TSK/47409/23/1109/Kon

Praha 4, Bráník - parc. č. 171, 188/1, 189, 2920 a 2931, Podolí – parc. č. 1924, V Podhájí, Vysoká cesta, „Residence Vysoká cesta“ - novostavba bytového domu, včetně související dopravní a technické infrastruktury, (investor Residence Vysoká cesta s.r.o.), DÚR.

Projednali jsme dokumentaci pro územní řízení a vydáváme toto **technické stanovisko**:

Priloha B.1 - PŮTVACE PŘEDPŘÍPRAVY BUDOVY
PŘÍPRAVA PŮTVACE VITANÍ

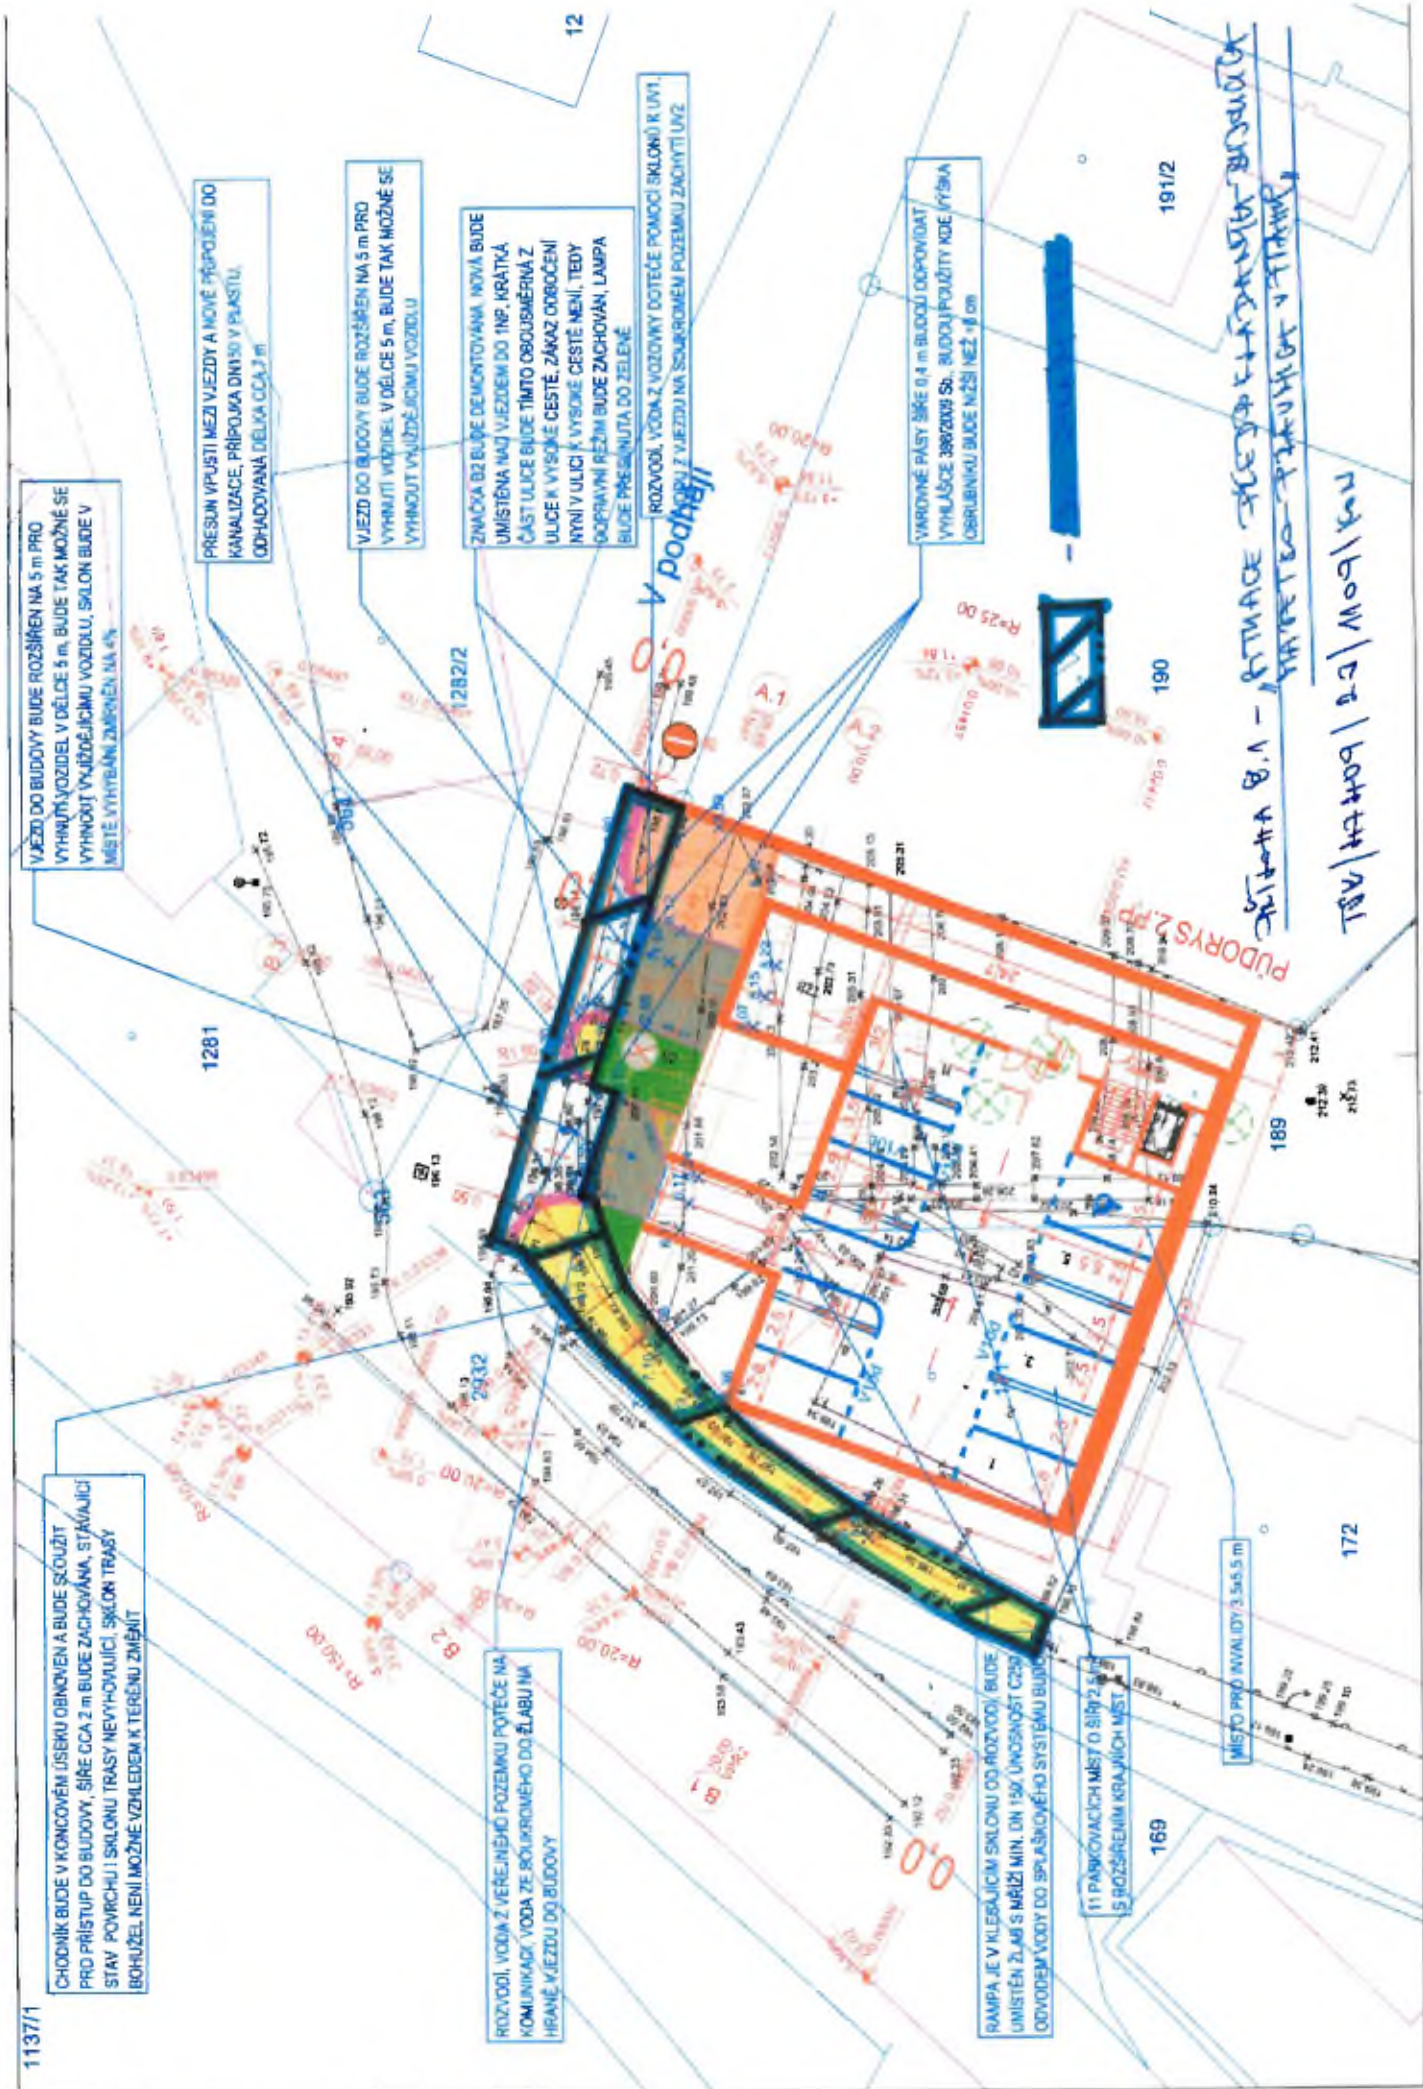
CHODNÍK BUDE V KONCOVÉM ÚSEKU OBNOVEN A BUDE SPOUŽIT PRO PŘÍSTUP DO BUDOVY, ŠÍŘE CCA 2 m BUDE ZACHOVÁNA, STÁVAJÍCÍ STAV POKRCHU I SKLONU TRASY NEVYHODUJÍCÍ, SKLOK TRASY BOHUŽEL NEJÍ MOŽNÉ VZKLEDEM K TERÉNU ZMĚNIT

VJEZD DO BUDOVY BUDE ROZŠÍŘEN NA 5 m PRO VÝHNUTÝ VOZIDEL V DÉLCE 5 m, BUDE TAK MOŽNÉ SE VÝHNOUT VJÍŽDĚJÍCÍMU VOZIDLU, SKLON BUDE V MÍSTĚ VÝHNUTÍ ZMĚŘEN NA 4%

PŘESUN VPŮSTI MEZI VJEZDY A NOVÉ PŘIPOJENÍ DO KANALIZACE, PŘÍPOJKA DNÍŠO V PRAKTIK, ODHAOVANÁ DÉLKA CCA 3 m

VJEZD DO BUDOVY BUDE ROZŠÍŘEN NA 5 m PRO VÝHNUTÍ VOZIDEL V DÉLCE 5 m, BUDE TAK MOŽNÉ SE VÝHNOUT VJÍŽDĚJÍCÍMU VOZIDLU

ZNAČKA B2 BUDE DEMONTOVÁNA, NOVÁ BUDE UMÍSTĚNA NAJ VJEZDEM DO 1NP, KRÁTKÁ ČÁST ULICE BUDE TÍMTO OBOUSMĚRNÁ Z ULICE K VÝŠNĚ CESTĚ, ZÁKAZ OBOECENÍ NYNÍ V ULICI K VÝŠNĚ CESTĚ NENÍ, TĚDY ODOPRAVNÍ REŽIM BUDE ZACHOVÁN, LAMPA BUDE PŘESUNUTA DO ZELENE

ROZVOOÍ, VODA Z VOZOVNY DOTECE POMOCÍ SKLOK K 1NP, ROZVOOÍ Z VJEZDU NA SOUKROMEM POZEMKU ZACHYTI UVZ

VARNÉ PÁSY ŠÍŘE 0,4 m BUDOU ODPOVÍDAT VÝHLÁŠCE 386/2003 Sb., BUDOU POLOŽITY KDE VÝŠKA OSRUBINKU BUDE NÍŽŠÍ NEŽ 40 cm

MÍSTO PRO KVALITY 3,5x5,5 m

11 PARKOVACÍCH MÍST O ŠÍŘI 2,5 m S ROZŠÍŘENÍM KRAJNÍCH MÍST

RAMPA JE V KLEŠAJÍCÍM SKLONU OD ROZVOOÍ, BUDE UMÍSTĚN ZÁM S MĚŘÍ MÍN. DN 150, ÚKONOST CDSY ODVODEM VODY DO SPLAŠKOVÉHO SYSTÉMU BUDY
